46F-01-015

## 不具合連絡書

配信先	製造部長	製造副部長	品証（副）部長	営業部門	生産管理部門	生産部門	技術部門	メンテナンス部門	めっき部門	精密研削部門	生産技術部門	品質技術部門	品質保証部門			承認	確認	作成
																黒岩 15.1.29 映次	和田 15.1.29 哲夫	和田 15.1.29 哲夫
連絡受理日					2015/01/29 18:28:34													
不具合受付者名					品質保証部品質保証二課品質保証G                      和田 哲夫													
客先名					SMK株式会社								連絡者名		品管 鈴木様			
客先よりの連絡方法					Email													
受付区分					不良													
仕様番号 / 品名					415CPB-143-51F (ノッチナットつきアリ)                      /                      W=2.6MM P=0.85MM H=0.6MM F-B CN SOCKET C													
ロットNo.					14.12.02.01.O.0001-0003 14.12.16.S1.Q.0003-00005 14.12.17.S1.Q.0006-0008,0010 14.12.19.S1.Q.0011,0014-0017													
対象数量					4,437,821

## 略図(必要な場合のみ)

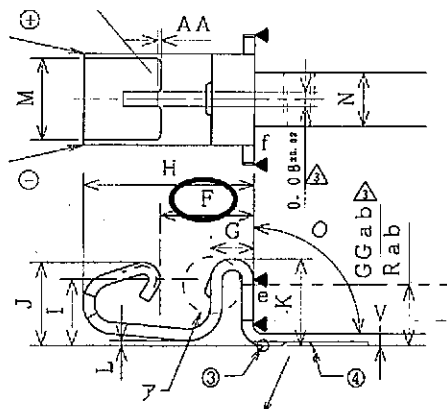
F項(ギャップ寸法)規格外  
 0.49 +0.01/-0.005 のところ 0.506有り。  
 組立不良率3%以上。
